ZZP.2380.83.2022

**WYJAŚNIENIA TREŚCI SWZ**

Dotyczy: postępowania o udzielenie zamówienia publicznego, prowadzonego w trybie podstawowym, o którym mowa w art. 275 ust. 1 ustawy<sup>1</sup>, pn.:  
**Budowa Posterunku Policji w Sieroszewicach z siedzibą w Rososzycy**

**Pytanie nr 52:**

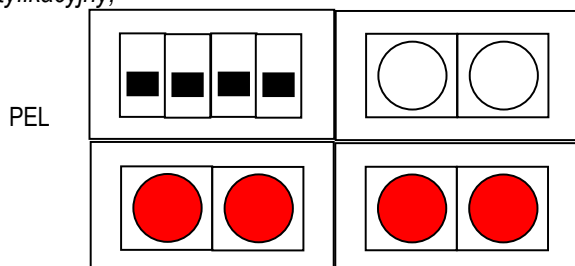
Prosimy o usunięcie zapisu mówiącego o min. 9 punktach PEL w PFU we fragmencie: *“PELE w pomieszczeniach należy zaprojektować w ilości 1 punkt PEL/os (min. 9 punktów) w pomieszczeniu biurowym, podtynkowo 30 cm od poziomu podłogi, poziomo w układzie 4 x RJ45 + 4 x 230V. Każdemu stanowisku roboczemu należy nadać indywidualny symbol identyfikacyjny. Na korytarzach umieścić PEL dla drukarek wielofunkcyjnych”* Zapis stoi w sprzeczności do zapisów w punktach 3.5.1.7 i 3.5.1.8.

PFU nie zawiera powyższego zapisu. Zawarte w PFU zapisy dotyczące PEL-i (pkt 3.5.4.2.) brzmią:

*PELE w pomieszczeniach należy zaprojektować w ilości 12 kpl., podtynkowo 30 cm od poziomu podłogi, poziomo w układzie 4 x RJ45 + 4 x 230V. Każdemu stanowisku roboczemu należy nadać indywidualny symbol identyfikacyjny. Na korytarzu umieścić PEL dla drukarek wielofunkcyjnych, [...]*

*Przez PEL (punkt elektryczno- logiczny) rozumie się 4 gniazda RJ45 kat. 6a, 4 gniazda zasilania 2P+0 z blokadą (tzw. gniazda DATA, wyposażone w sygnalizację obecności napięcia typu LED) zasilane z siłowni telekomunikacyjnej oraz 2 gniazda zasilania 2P+0 (zasilane bez podtrzymania) umieszczone w jednym zespole gniazd natynkowych lub podtynkowych. PEL zlokalizować na wysokości 30 cm od poziomu podłogi. Każdemu stanowisku roboczemu należy nadać indywidualny symbol identyfikacyjny,*
